Invio in allegato il documento prodotto dalla Rete dei Cittadini, di cui faccio parte, **Allegato A - Relazione Criticità**, con le osservazioni sulle molteplici criticità che sono presenti nel progetto presentato da RFI per il lotto 3A "Circonvallazione Ferroviaria di Trento per l'Alta Capacità;

**Progetto di fattibilità tecnico economica del Quadruplicamento della linea ferroviaria Fortezza-Verona, asse ferroviario Monaco-Verona, accesso Sud alla galleria di Base del Brennero - Lotto 3°: Circonvallazione di Trento. CUP: J41C09000000005**

# PROGETTO DI FATTIBILITA' TECNICA ED ECONOMICA DELLA CIRCONVALLAZIONE MERCI DI TRENTO.

Qui sopra la sezione geologica trasversale dell'intera Marzola

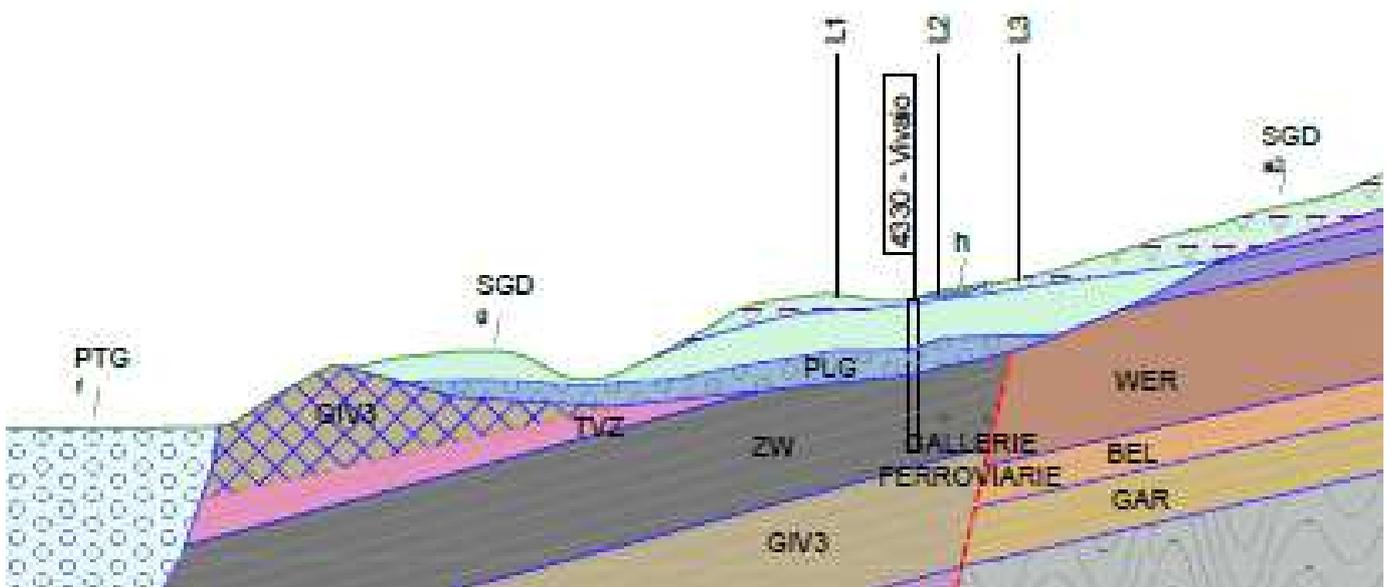
In questa sezione le gallerie sono ubicate in un ammasso ZW adiacente a una faglia "presunta"

La presenza di marne e di livelli argillosi predispone a varie problematiche di scavo e di realizzazione: i calcari a possibili fenomeni carsici.

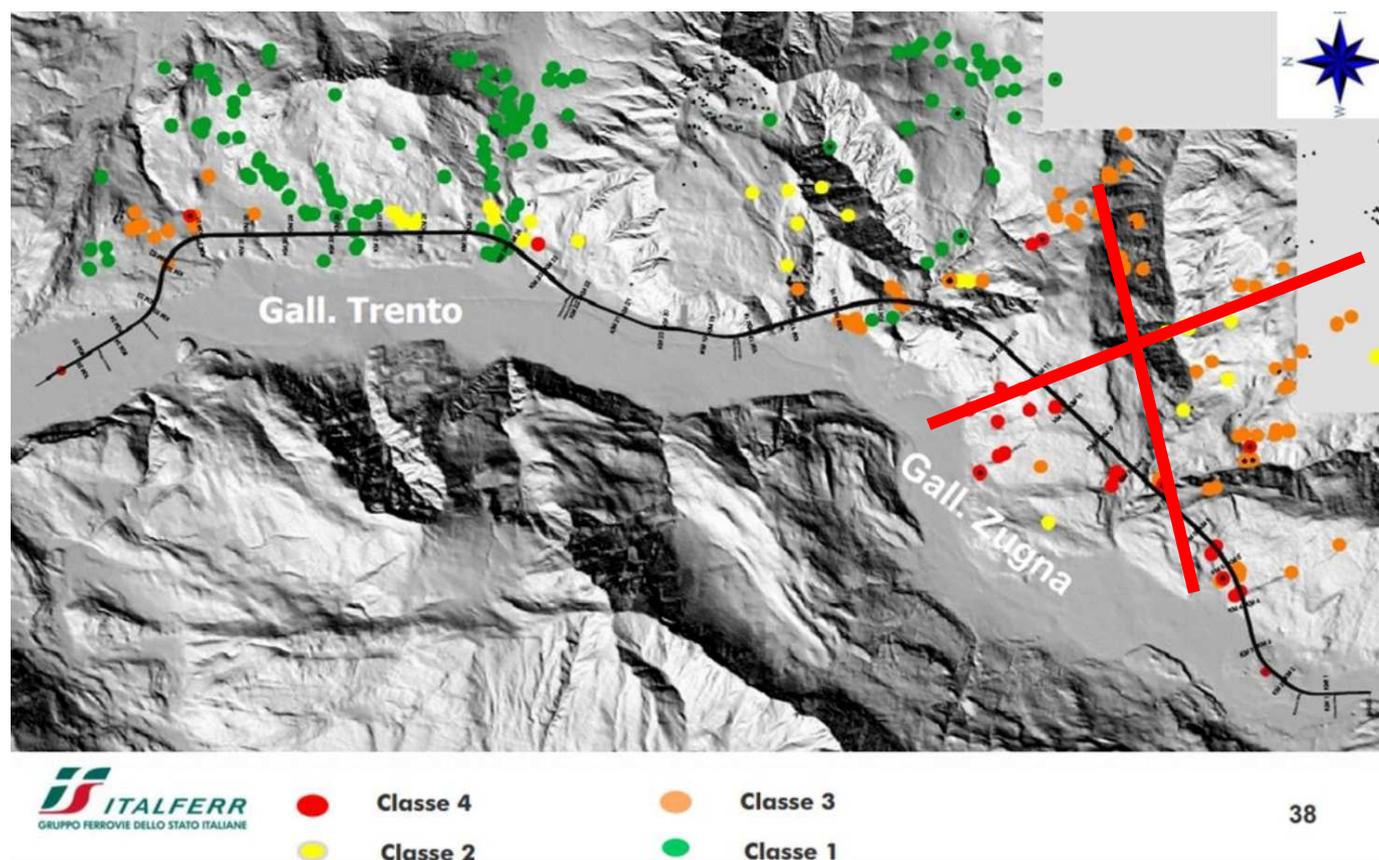
**Cerchio blu:** la galleria intercetta nettamente una faglia in modo trasversale; anche in questo intorno sono presenti molte sorgenti, sia potabili che irrigue, la principale delle quali, la Foll fornisce un contributo importante (28 litri/sec all'acquedotto cittadino)

**Cerchio rosso:** l'areale sopra a Mattarello è sicuramente uno dei punti più delicati, con la presenza di numerose sorgenti; anche in questo caso la situazione è molto delicata per la presenza di svariate faglie orientate in modo disomogeneo anche se principalmente sulla direzione est-ovest

**Cerchio viola:** dimenticanza (?) di progetto; benché nella cartografia di pagina 4, siano segnate delle sorgenti importanti a fianco della costruenda galleria, nel DHI sono state **totalmente omesse**.

## Fasce di pertinenza acustica ferroviaria - D.P.R. 18/11/1998 n° 459

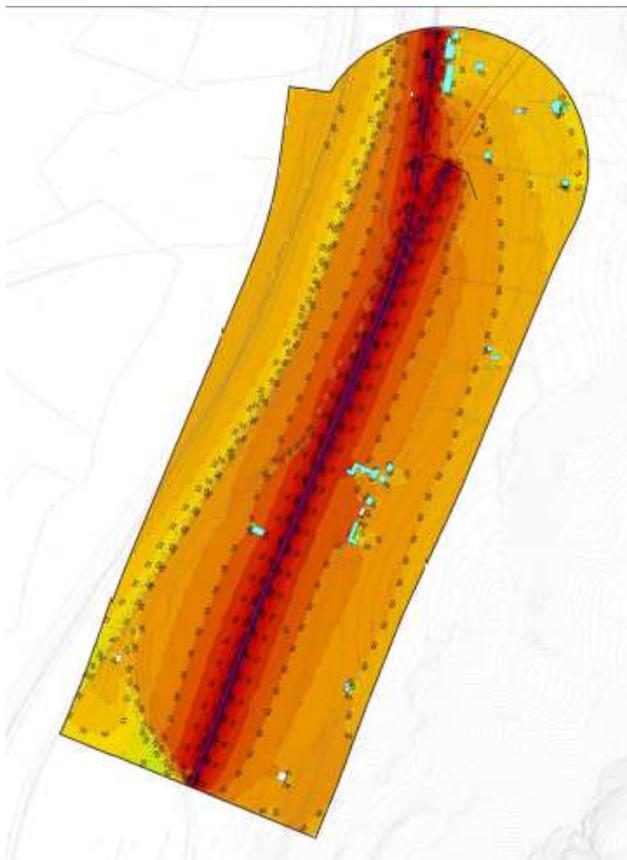
Purtroppo, come si vede, da questo estratto di una delle cartografie RFI di progetto la classificazione per le ferrovie viene assimilata a quella stradale. Ciò pare in contrasto con quello che è la pratica oggettiva: non si può comparare un treno di 700 metri con un traffico misto di camion e autovetture.

Figura non conforme alla situazione reale

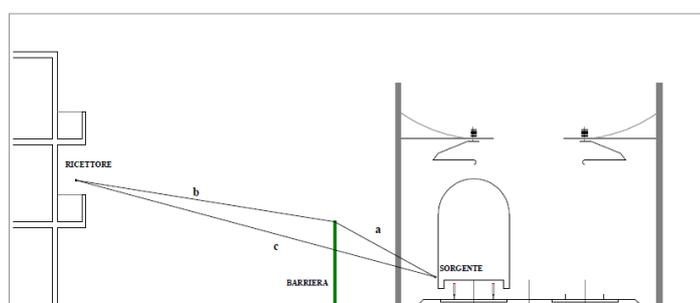
Rileviamo poi che nella relazione sono riportate figure non conformi allo stato reale di progetto: non sarà una linea a 2 binari, ma a 6 binari dei quali 4 per la linea Verona – Brennero, gli altri 2 per la Trento – Malè

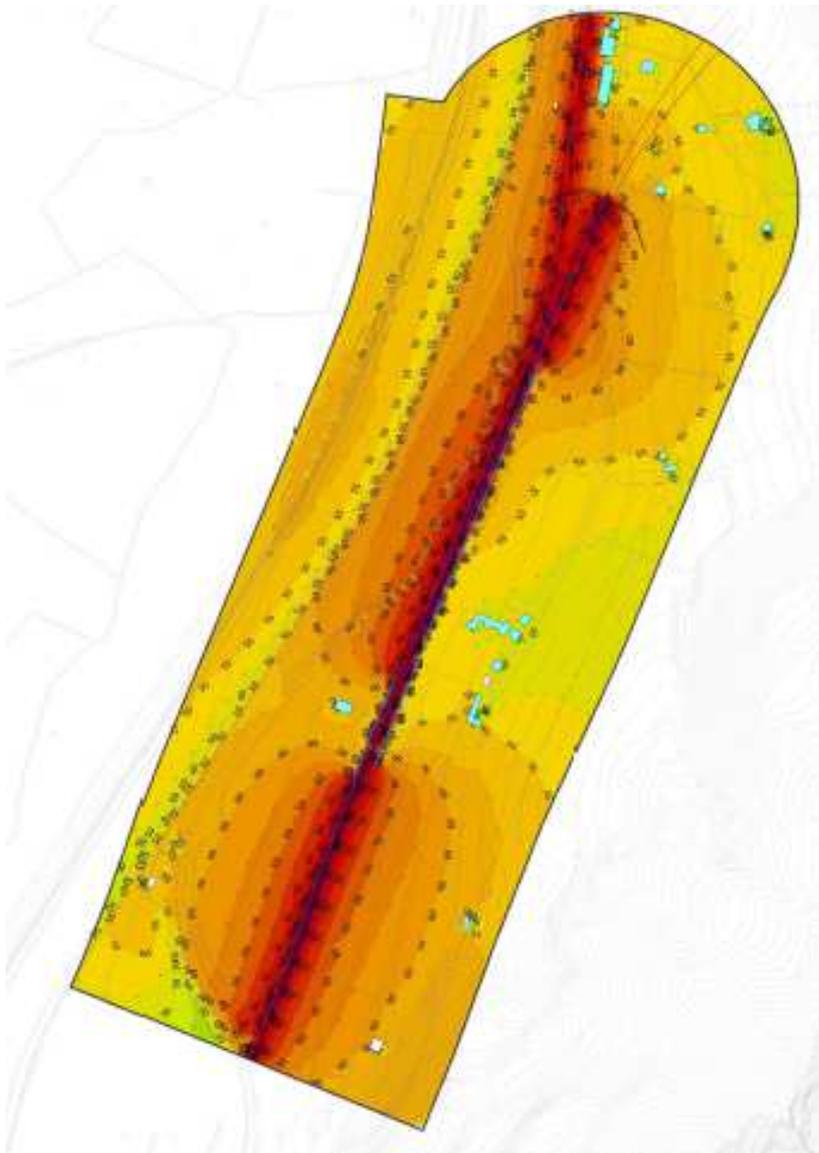
Con le barriere previste poi non paiono esserci delle grandi differenze con i valori di rumore che si hanno allo stato attuale, ovvero senza alcuna mitigazione. Infatti sono “apprezzabili” solo delle diminuzioni parziali in corrispondenza di alcuni “corpi barriera”.
